Mission régionale d'autorité environnementale
Grand Est

**Avis sur le projet de construction du parc éolien
de Ban Saint-Jean à Denting (57) porté par la Société
du Parc éolien de Ban Saint-Jean**

n°MRAe 2022APGE71

Figure 3 – synthèse des contraintes dans un rayon de 20 km

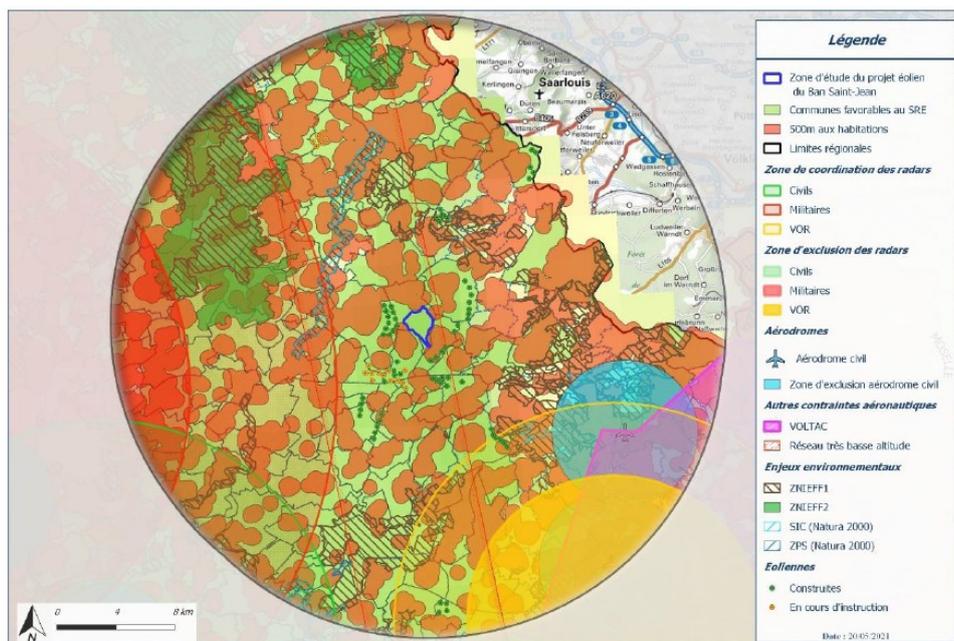
Cependant, si cette analyse des solutions de substitution raisonnable pour le choix du site a été initiée, elle n'est pas totalement aboutie. En effet, après élimination de toutes les communes présentant des contraintes trop importantes pour les critères rappelés ci-dessus, le choix de la commune de Denting plutôt que d'autres communes favorables à l'éolien n'est pas expliqué.

La carte finale des territoires communaux possibles (en vert clair dans la figure 3) montre qu'un grand nombre d'autres communes auraient pu accueillir le projet.

La justification du projet dans le dossier passe donc d'une échelle « 20 km » directement à l'échelle du site et de ses contraintes propres sans explication.

L'Ae recommande au pétitionnaire de compléter le volet des solutions alternatives par justification du choix du site dit du Ban Saint-Jean.

Figure 6 – angles d'occupation de l'éolien autour de Momerstroff

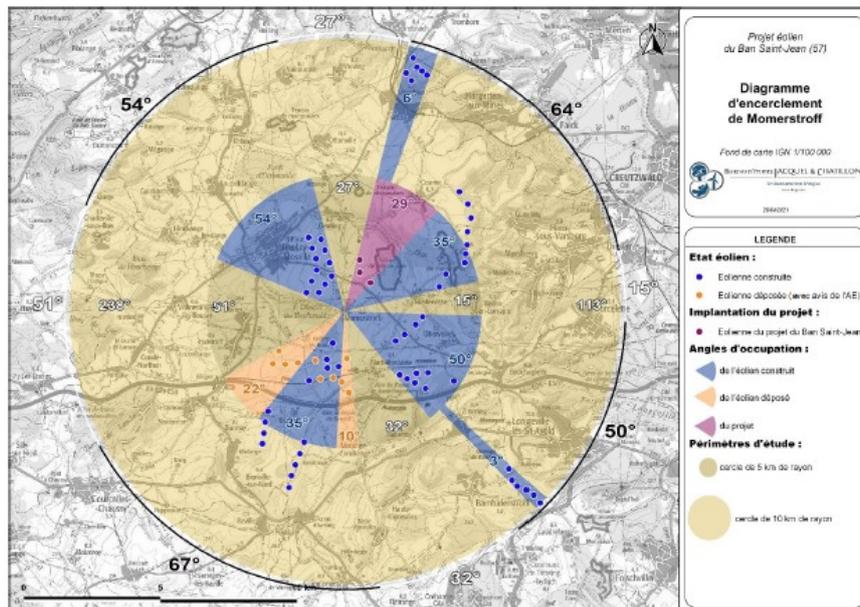
Par ailleurs, le dossier comporte une évaluation des impacts cumulés sur le paysage comprenant une étude de la saturation visuelle. Cette évaluation conclut à un impact cumulé sur le paysage faible, **alors qu'elle identifie un risque de saturation « très élevé » pour la commune de Momerstroff et « très présent » pour la commune de Niedervisse.**

Pour Momerstroff le dossier considère que l'impact de 29 % supplémentaire n'est pas significatif en raison d'un encerclement pré-existant de 206 ° pour ce village. Pour l'Ae cette conclusion n'est pas pertinente. En effet, l'angle de respiration avant projet de 56° à 5 km, diminué de 29° en raison du projet, est actuellement l'angle de respiration le plus large¹³. Le nouvel angle de respiration maximal devient l'angle de 51° situé à l'ouest du projet, soit 5° de moins qu'actuellement.

L'Ae recommande de rehausser le niveau d'impact cumulé sur le paysage qui ne peut être considéré comme faible vu l'effet de saturation visuelle autour des villages de Momerstroff et de Niedervisse.

Figure 7 – angles d'occupation de l'éolien autour de Niedervisse

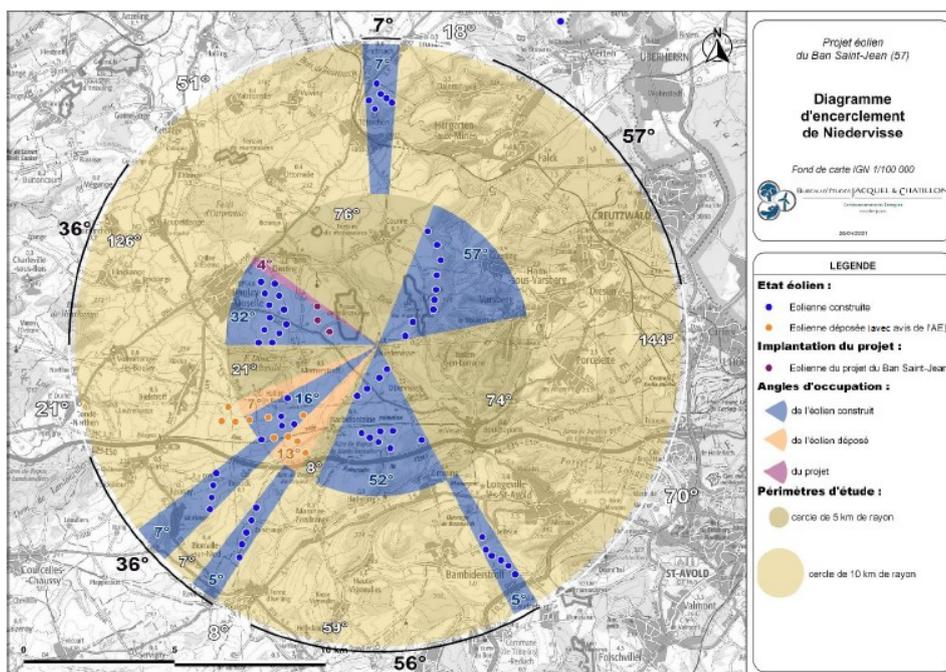
Pour Niedervisse le dossier considère également que la saturation visuelle est pré-existante au projet. Pour l'Ae, l'angle de respiration avant projet de 80° à 5 km est aussi nettement inférieur à la recommandation du guide cité en note de bas de page n°13 ci-dessous. Cet angle de 80° est aussi l'angle de respiration le plus large actuellement depuis ce village et sera donc diminué encore de 4°.
